Einwohnergemeinde Saanen

## **SAANEN/GSTAAD, ÜBERBAUUNGSORDNUNG «PARKHOTEL GSTAAD»** Road Safety Audit (RSA)

Saanen/Gstaad, Überbauungsordnung «Parkhotel Gstaad»  
Road Safety Audit (RSA)  
V20577  
Bern, 03.02.2026

Abb. 9: Schleppkurvenprüfung Knoten «Parkstrasse/Wispilenstrasse» (Einfahrt Lieferwagen)

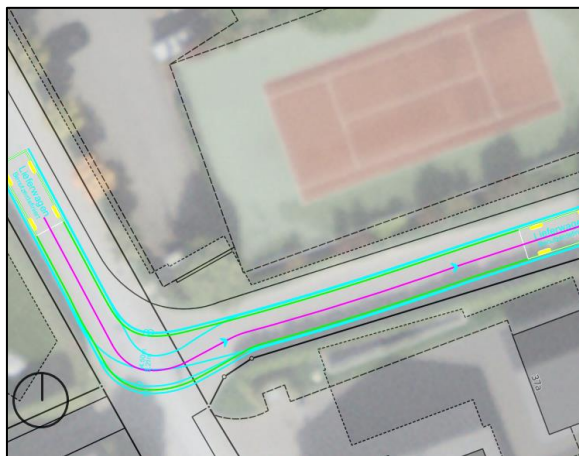
Die Überprüfung der Schleppkurven hat ergeben, dass die Platzverhältnisse am Knoten «Parkstrasse/Wispilenstrasse» für die Ein- und Ausfahrt eines grösseren Lieferwagens resp. Kleinbusses ausreichend sind. Für die jeweiligen Fahrmanöver muss die gesamte Fahrbahnbreite in Anspruch genommen werden, was aufgrund der tiefen Verkehrsmengen entlang der Wispilenstrasse und der Seltenheit dieser Fahrmanöver jedoch als unproblematisch beurteilt wird.
